Date	2014.05.05
Objet	Sicherheitsmitteilung ! n°2014/01/E2-E2L-A3

**Rettungsschirmgriff für EVO XC2, EVO XC3, SKYPPER,
SHAMANE, SHAMANE FR, VAMP, PROFEEL, ACRO 3 und ACRO BASE**

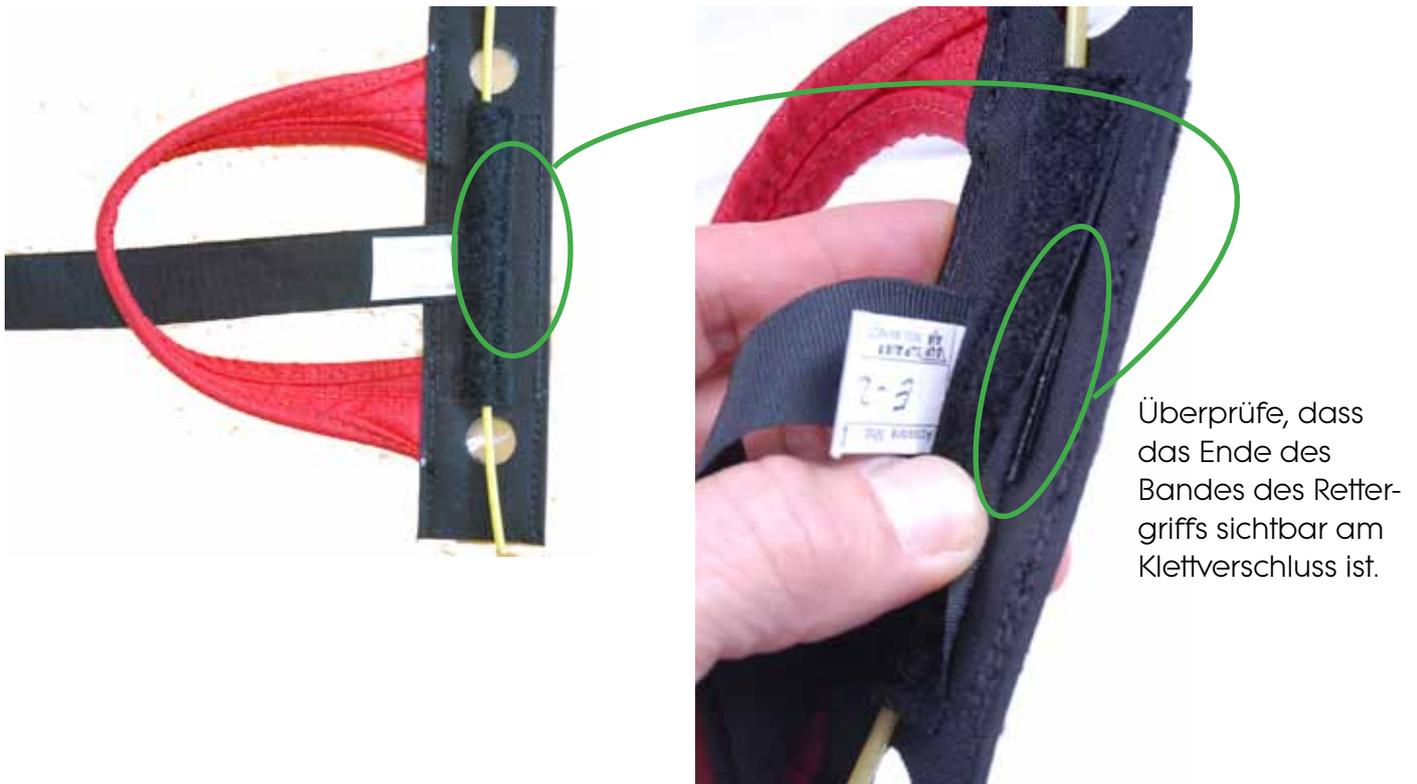
Uns wurde zugetragen, dass einige Rettergriffe E2 und E2L bei den Gurtzeugen SKYPPER, EVO XC2, EVO XC3, SHAMANE, SHAMANE FR, VAMP, PROFEEL, ACRO 3 und ACRO BASE einen Produktionsfehler haben.

Wenn die ausgeübte Kraft des Rettergriffs nicht der (70 daN) Zertifizierungsnorm entspricht, ist es unter ungünstigen Umständen möglich, dass das Band, das den Griff mit dem Innencontainer verbindet, plötzlich während der Retterauslösung ausreißt.

Das Band, das den Griff mit dem Innencontainer verbindet, muss sich in beiden Nähten des Kletts befinden.

Einige Rettergriffe haben keine zweite Naht durch das Band.

Um den Griff zu überprüfen, müssen Sie unter dem Klettverschluss nachsehen, ob das Band sich in und hinter der Zweiten Naht befindet.

- Wenn dein Griff nicht fehlerhaft ist, befestige ihn genauso wie zuvor.
- Ist der Griff fehlerhaft : kontaktiere für einen kostenlosen Ersatz des Griffs deinen Händler oder den Vertreter SUPAIR in deinem Land oder direkt SUPAIR Frankreich (sav@supair.com).
